## ZÁRÓJELENTÉS

**ANNA-RÉTI MISÉZŐ-, EMLÉKHELY**

nyílt, titkos ötletpályázat

**ZÁRÓJELENTÉS**  
**az Esztergom-Budapesti Főegyházmegye Hivatala és**  
**Budapest Főváros XII. kerület Hegyvidéki Önkormányzat által kiírt**  
**ANNA-RÉTI MISEZŐ-, EMLÉKHELY**  
**ötletpályázatról**

## 3. számú pályamű

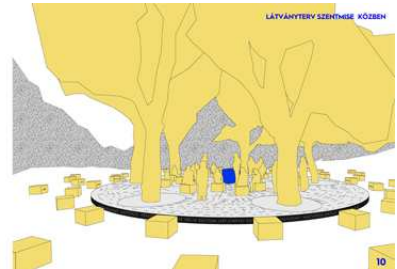
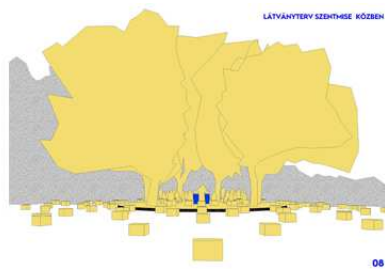
A pályázat klasszikus kis kápolna, amely jelként is tudna működni az adott területen. Méretével nem nagy területet foglal el az Anna-réti tájban, illetve a szánkó – és sípályákban, előnye szép formáján kívül az is, hogy zárható, és zavartalan miséző helyet biztosít, de néhány hívő is befér a kápolnába. Mindenképpen az egyik legrokonszenvesebb megoldás a beadottak közül, kiérlelt forma, és vissza tud utalni még a magyar népi építészetre is. Ha valóban komoly igény merül fel arra, hogy a miséző hely zárható legyen, egyben jelként is működjön, figyelemre méltó munka. A terv megejtően szép grafika.

## 12. számú pályamű

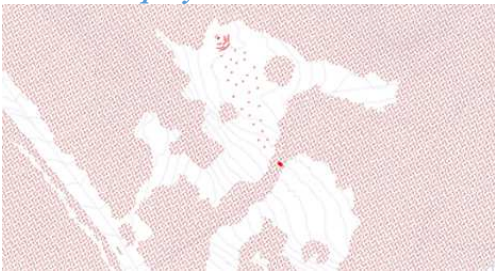
Az építmény helyszínét jól választja ki a terv: a térrészek központi, centrálisan elhelyezett kör alakú facsoportját. A természetben lévő erőjátékok formái megjelenéséből indul ki a tartószerkezet által határolt, szabadon formált tér. Az építmény a növények belső működését folytatni kívánó gondolattal olyan „kápolnát” hoz létre, mely finoman utal a korai templomok kupolás terére, de egyben a mai építészet szabad formálását is mutatja. Az íves fatartók érzékenyen támasztanak le a meglévő fák törzsei és lombja közé, az általuk alkotott és részben fedett tér biztosítja a vizuális lehatárolást, az időjárás előli védelmet és egyben a nagyobb hívő sereglet részvételét is biztosítja a környező füves térségen. Szerencsés az oltár és az ülőkövek elhelyezése is.

Szép gondolat, egységben tervezve a természeti környezettel, funkcionálisan megfelelő elrendezéssel. A fatartók lefedése nincs megoldva, az öregedés ebben az esetben nem szerencsés.

### 14. számú pályamű

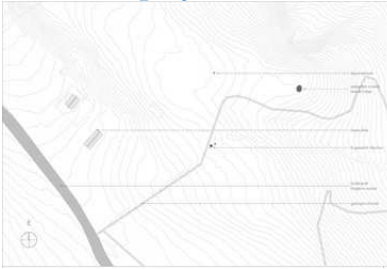
A pályázat a földnyelven kialakított földmagaslatra tervez egy ellipszis alakú hengerszerű szabadtéri miséző helyet, amely minden égtáj felé nyitott. Megfogalmazásában: „az építmény a környezetre reflektáljon, ne legyen hivalkodó és öncélú. Tiszta, egyszerű szerkezetű építmény”.

A templomépítéshez szánt kövek segítségével a szabadtéri oltár elé a réten padsorokat javasol.

A földnyelvre javasolt miséző-hely tölgyfa anyaga a természeti környezetbe illeszkedik, formája egyszerű, szellős, „elegáns”, alkalmas kisebb és közepes résztvevőszám fogadására, az évente egyszer várható több ezres zarándok fogadására a választott hely nem tűnik megfelelőnek. Messziről turistaépítménynek tekinthető.

### 18. számú pályamű

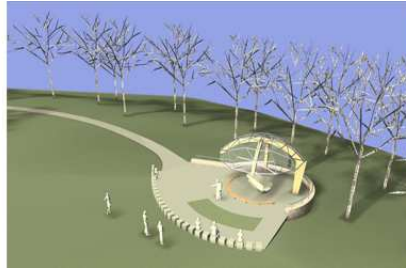
A rácszat közepén magasodik fel a kis kápolna az oltárral.

A választott szerkezet könnyen megépíthető és jól karbantartható.

Összességében a fa csoport + gerendaváz összeszövésével egy profán és szakrális tér jön létre, egyensúlyt keresve a két használati igény között. Az alapgondolat tisztasága ellenére a facsoport be-, illetve körbeépítése mégis zsúfoltnak, túlépítettnek, és erőltetettnek tűnik, s következményként a meglévő fák is kiszolgáltatottá válnak. A fák hatszögű ültetési geometriájából a tervezett geometrikus rács nem vezethető le, vagyis a tervezett új geometria nem folytatása a facsoportot jellemző geometriának.

A kápolna elhelyezhetősége a magasság miatt a fák belső lombzatának csonkítását igényli.

### 22. számú pályamű

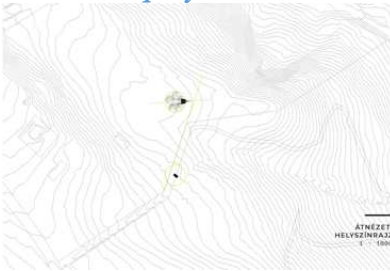
A tervezés helyszínéül a pályázó az Anna-rét alsó sarkában, a jelenlegi kápolnától Észak-Keletre lévő, Nyugat-Kelet irányban futó földnyelvet választotta.

A tervezett pályamű első sorban az 52. Eucharisztikus Világkongresszus során itt celebrált szentmisét szolgálná, ezután pedig pihenő és emlékhely funkciót töltene be.

Az elképzelés szerint az elliptikusan elrendezett, helyszínen talált, különböző települések által felajánlott mészkő tömbök szolgálnának ülőhelyként, melyek körbe veszik a középpontban álló oltárt, aminek a különlegessége, hogy olyan anyagból készülne, melyet hagyományosan a madarak etetésére szokás alkalmazni. A tervezett pályamű alap koncepciója, hogy az oltár az ős és tél folyamán az állatok eleségül szolgálna, tavaszra pedig a maradék magvakból virágok és fűvek nőnének. Ezzel a gesztussal a pályázó az elmúlást, majd az újjászületést szeretné szimbolizálni.

Maga a gesztus és koncepció szép, de a miséző és emlékhely kialakítására irányuló pályázat kiírásának a fent leírt ideiglenes jelleg és a tervben rejlő többi bizonytalanság miatt nem tud maximálisan megfelelni.

### 32. számú pályamű

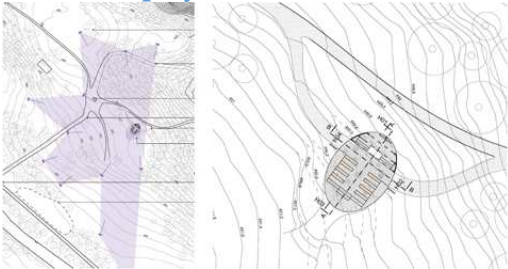
A miséző helyet, a meglévő kápolnát és a 6-os facsoportot összekötő függőleges (É-D-i) tengely közepén a K-Ny-i (Máriacell - Csíksomlyó) zarándokút jelképes metszéspontján helyezi el. Az 1500 fősnek feltételezett gyülekezőhelyet a Szaniszló réten javasolja, a tereplejtést kihasználva kedvező rálátást biztosítva a tervezett oltár felé. A két Mária zarándoklat jelképes metszéspontjának megjelölésén alapuló telepítési koncepció egyedi és sajátos, erőteljes gondolat. Ugyanakkor az origóba helyezett, nagy irányjelző táblára emlékeztető, felhőként lebegő konstruktív konzolos építmény nélkülözi a szakrális erőt és szervesen folytatja a beépítés gondolatiságát. Kedvező, hogy az építmény esővédelme és árnyékolása fehér ponyvaszerkezettel állandóan, vagy alkalmilag biztosítható. A terv tiszteletben tartja a környező természetet, a minimális beavatkozásra törekszik. Anyaghasználatát ökológikus szemlélet jellemzi, szerkezeti végiggondoltak.

### 37. számú pályamű

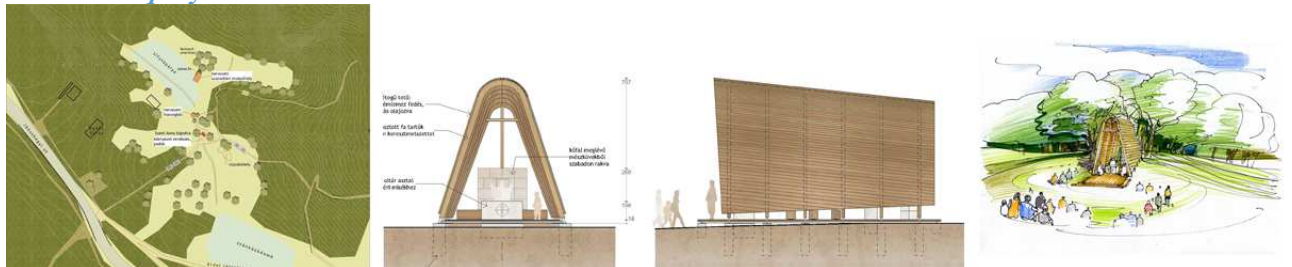
Tiszta, világos, érthető alapötlet. A pályamű egyszerű, szép grafika. Az építmény helykiválasztása és mérete is kedvező.

Anyaghasználata (corten lemez) és a kemény doboz kontúr forma a pályaművet mégsem tette megnyerővé vonzóvá.

#### 40. számú pályamű

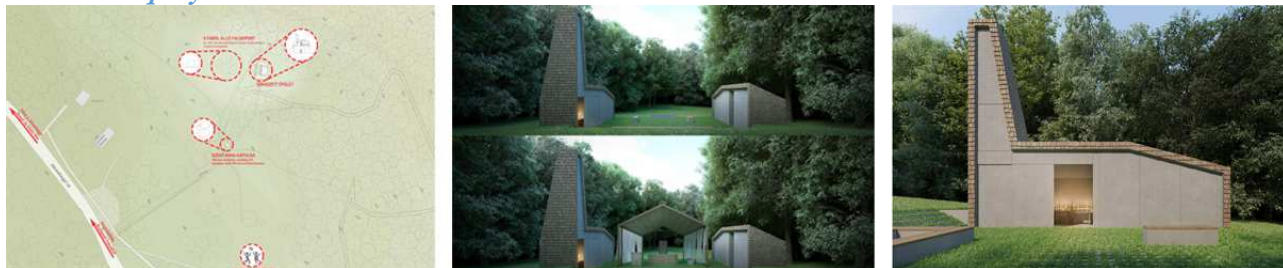
Az építmény helyszínéül a kör facsoporttól keletre lévő tisztás közepét választja. A történeti és funkcionális igények részletes elemzésével létrehozott két db állandó, és az oltárt lefedő ideiglenes, mobil építmény belakja a tisztás terét. Az állandó „melléképítmények” alárendelt (tároló, wc) és részben szakrális (kápolna) funkciót ötvöznek magukban. A formálás „kortárs” tömegképzéssel, szerelt jellegű igényes anyaghasználattal, a történetiségre és a természetre utaló zsindefedéssel operál. A látványtervek karakteresen, szépen előadott építészetre utalnak, a kápolna felülről világított szobortere izgalmas belsőt eredményez, legalább is nyitott - szobor előtti zárt állapotában. Az oltár lefedése összeszerelhető faszerkezeten lévő ponyva fedés. Alaposan elemzett, önmagán belül logikusan felépített, látványos kompozíció.

Az épített objektumok sajnos nagyrészt nem az állandóságot jelentő szakralitást hordozzák. A szent funkció ideiglenessége és a tárolók állandósága ellentmondást hordoz. A sok építmény zsúfolttá teszi a tisztás terét, zavaros térélményt jelent, a fenntarthatóság határát súrolja. A kortársnak nevezett trendi megjelenés sem segíti az időtlen szellemiség áttükröződését, a tetőszegélyeknél tapétaként ábrázolt zsindefedés a látvány fontosságát jelöli a tervben, a tartalom helyett.

#### 41. számú pályamű

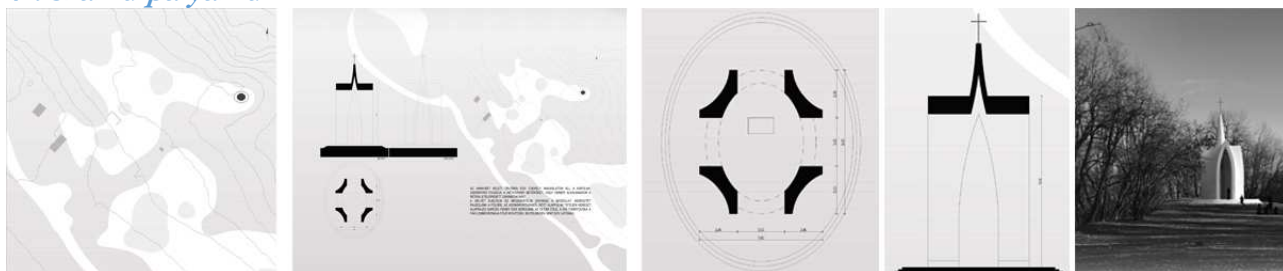
A pályamű helykiválasztása megfelelő, helyszínként a hatos juharka csoporttól keletre elnyúló rét erdővel határolt végét javasolja. A rét végén három lépcsővel kiemelt nyitott kápolnát hoz létre. A pályázat erőssége, hogy egy épített elem létrehozását javasolja, nem lakja be építményekkel, elemekkel a tájat. A kereszt alakú kápolna falát az engesztelő kápolnához gyűjtött adománykövekből javasolja elindítani. Az ellipszis belső terű kápolnában helyezi el az oltárkövet. A kápolna 13 m magasságig nyúló keresztboltozata fölött indul az íves torony.

Az építmény jelszerű, egyértelmű szakrális megjelenéssel. A zárt térbe tett oltárkövet nem biztos, hogy alkalmas arra, hogy a hívek misézések részesei legyenek. A nem belátható, de nyitott belső tér túlságosan kitett a rongálásnak.

Össességében a kápolna léptéke túlzó, megjelenésével eluralja a természeti környezetet.

#### 47. számú pályamű

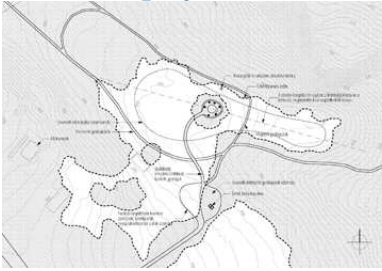
Az építményt a meglévő Anna kápolna köré – mellé helyezi el, a kápolnát bevonva a szertartás terébe. A kápolna előtt helyezi el az oltárt, valamint különböző szintmagasságú téglalap felületeket és padokat a hívek részére. A konkrét építmény a talajtól felemelt, téglalap alaprajzú rácsos acél szerkezet, mely biztosítja alatta a természetbe kilátást, a fejmagasság felett pedig a térlehatárolás vizuális élményét. Az acélszerkezetre fehér polikarbonát lemezt szerel, mely a téli látványterveken misztikus, ezoterikus lebegést mutat.

A helyszín választása érdekes, jó megoldás a meglévő kápolna bevonása az új szabadtéri „templom” terébe. A tér felemelése a levegőbe, és alatta a tértelenség, a kapcsolat az erdővel gondolati síkon izgalmas, a konkrét megoldás ellentmondásos. A nagyméretű acél rácsos szerkezet, és a polikarbonát borítás nem segíti az emelkedett hangulat létrejöttét, a szoknyaként a hívek felett lévő, és a rájuk zuhanás lehetőségét látenszen tartalmazó konkrét építészeti megoldás távolítja a szakralitást. Az anyagválasztás ipari jelleget, expo karaktert ad a kompozíciónak.

### 56. számú pályamű

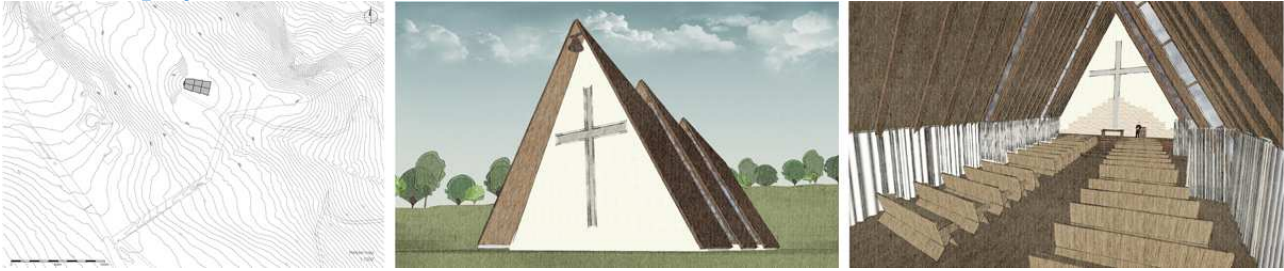
A pályázó az egykori úttörő-színpad – ma egy támfalmaradvány – elé javasol egy hármass, egymásba csúszó, egyenlő háromszögre épülő, sátoralakot formázó csonka tetraéder tömbű kápolnát – Szent Anna, Szűz Mária, Jézus hármassának kápolnáját. A természethez illeszkedő fedett, elől nyitott kápolna oltára keletelt elhelyezésű (a május 31-i Mária Világ Királynője ünnepnaphoz igazodva).

A helyszín választása akadályozhatja a rét egyébirányú (sport, rekreáció, pihenés stb.) használatát. A javasolt megoldás lelkisége megragadó.
